**ACTA DE JUNTA DE ACLARACIONES (ÚNICA)**

En la Ciudad de Lázaro Cárdenas, Michoacán, siendo las 11:00 horas, del día 15 de noviembre de 2019, se reunieron en la sala de concursos de la **Administración Portuaria Integral de Lázaro Cárdenas, S.A. de C.V.**, que en lo sucesivo se le denominará **APILAC**, sita en Boulevard de las Islas No. 1, Col. Isla del Cayacal, C.P. 60950, las personas físicas y/o morales y los servidores públicos cuyos nombres, cargos, representaciones y firmas aparecen al final de la presente acta.

El motivo de la presente reunión es realizar conforme a lo dispuesto en los artículos 34, 35, y 39 Bis de la Ley de Obras Públicas y Servicios Relacionados con las Mismas, 39 y 40 de su Reglamento, la junta de aclaraciones correspondiente a la licitación pública nacional número **09178002-027-19**, relativa a los trabajos de **“CONSTRUCCIÓN PARA LA MODERNIZACIÓN DE LAS VIALIDADES DE ACCESO AL PUERTO DE LÁZARO CÁRDENAS, MEDIANTE UN DISTRIBUIDOR VIAL”**, de conformidad con lo establecido en la sección 1 DIFUSIÓN DE LA CONVOCATORIA, punto 1.3 INSTRUCCIONES PARA LA LICITACIÓN, numeral 6 VISITA AL SITIO DE REALIZACIÓN DE LOS TRABAJOS y con fundamento en lo señalado en

**7.-** La convocante hace entrega del **plano de vialidades alternas**, en la presente junta de aclaraciones. (única).

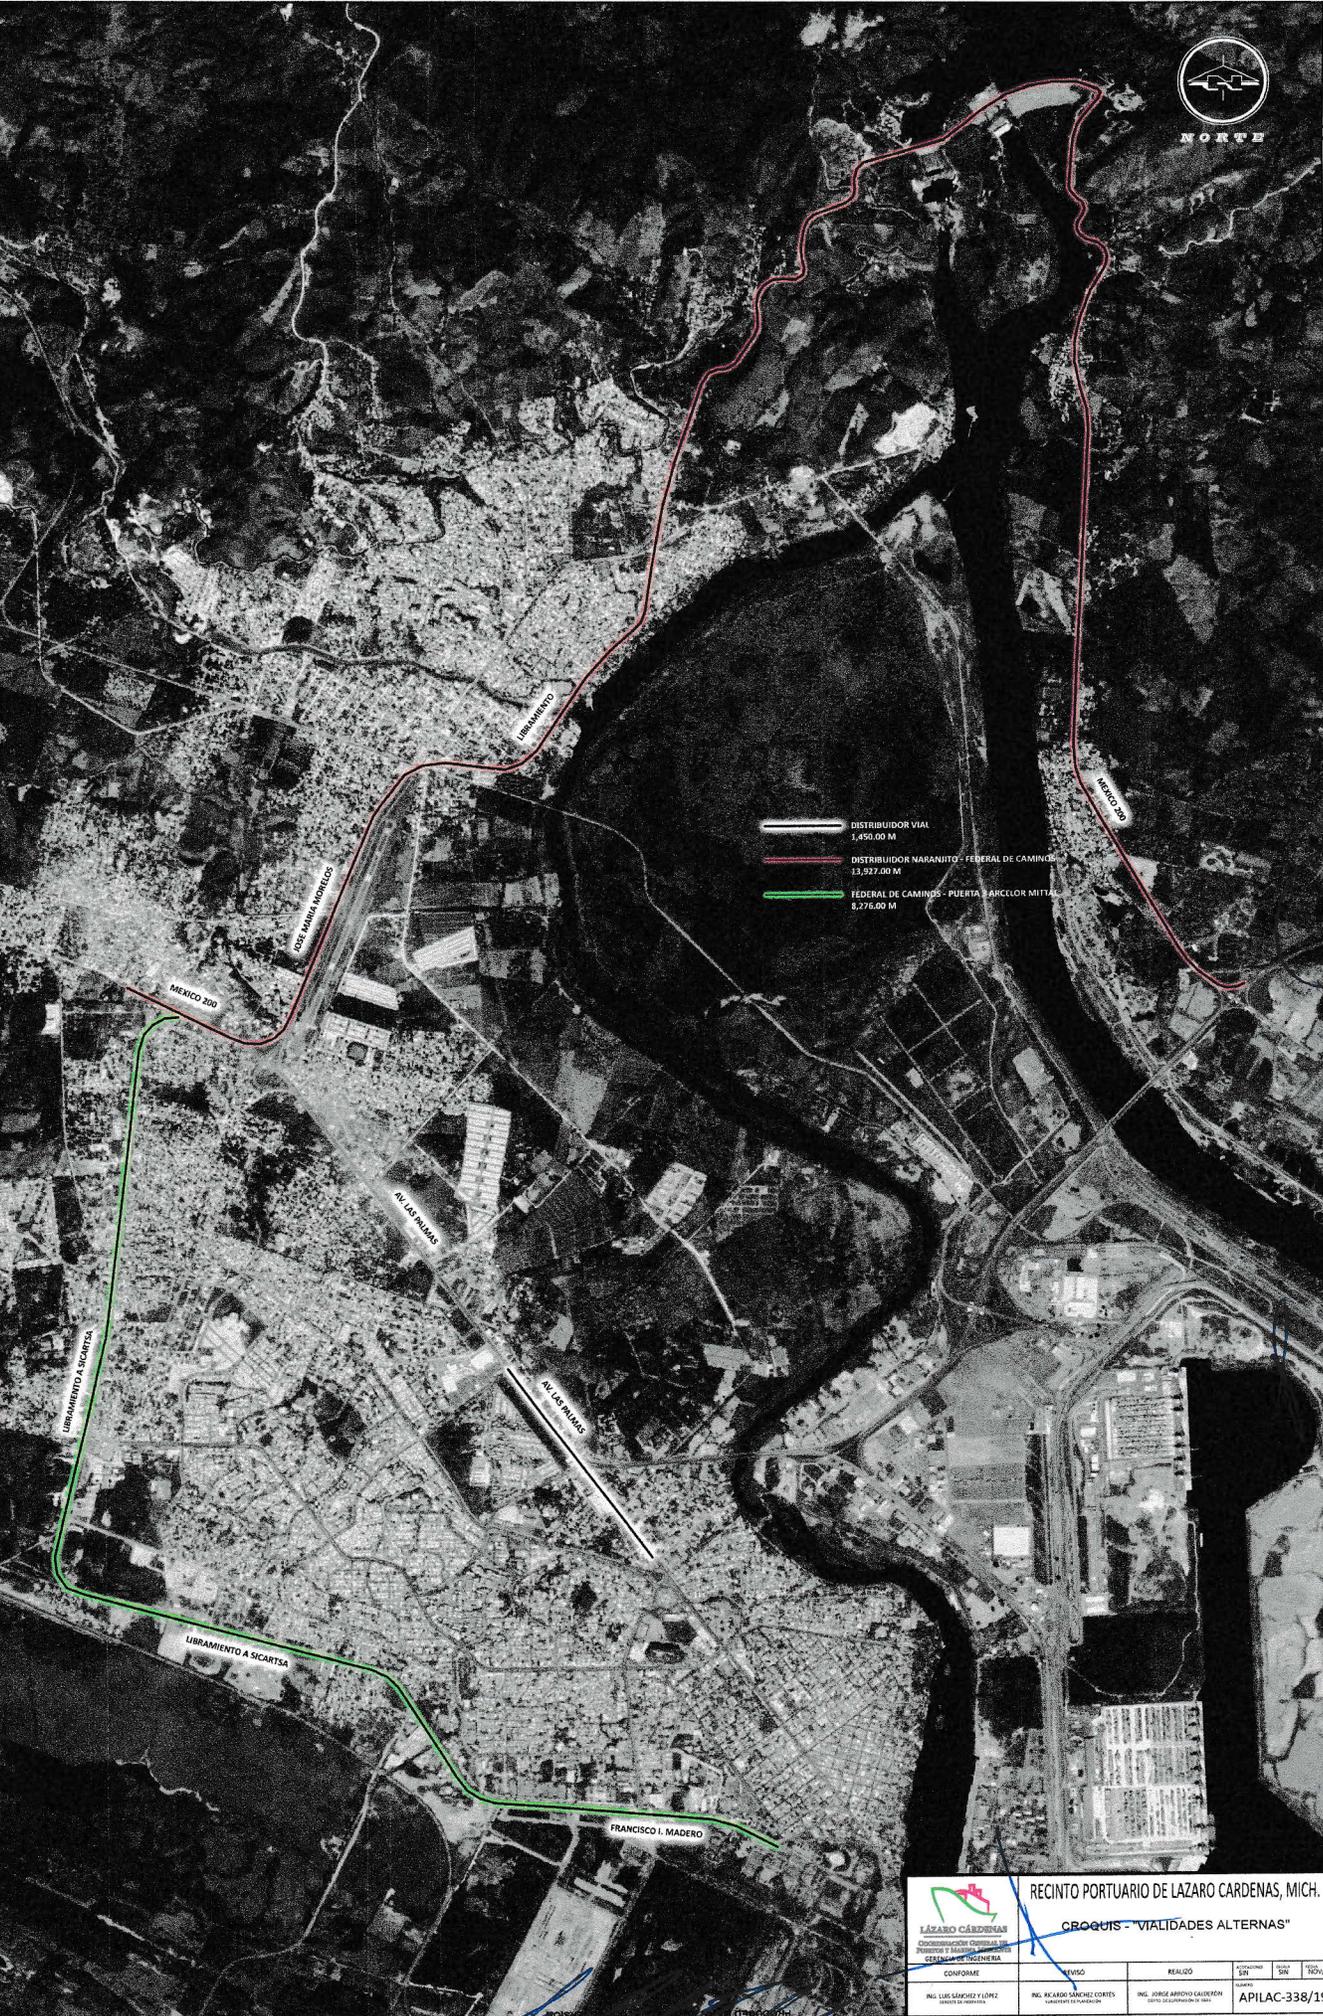
**PREGUNTA 1.** EN LA VISITA DE OBRA SE PRESENTO PLANO INDICANDO LAS VIALIDADES ALTERNAS A LAS CUALES DARA MANTENIMIENTO EL MUNICIPIO DE LAZARO CARDENAS, MICH, FAVOR DE CONFIRMAR ESTA SITUACION, ASI COMO PROPORCIONARNOS COPIA DEL PLANO PRESENTADO CON LAS ALTERNATIVAS DE VIALIDADES ALTERNAS.

**RESPUESTA 1.** Se confirma que el municipio realizara los trabajos de mantenimiento para las vialidades alternas, se anexa a la presenta junta de aclaraciones (única) en el apartado 7 el plano de referencia de las vialidades alternas.
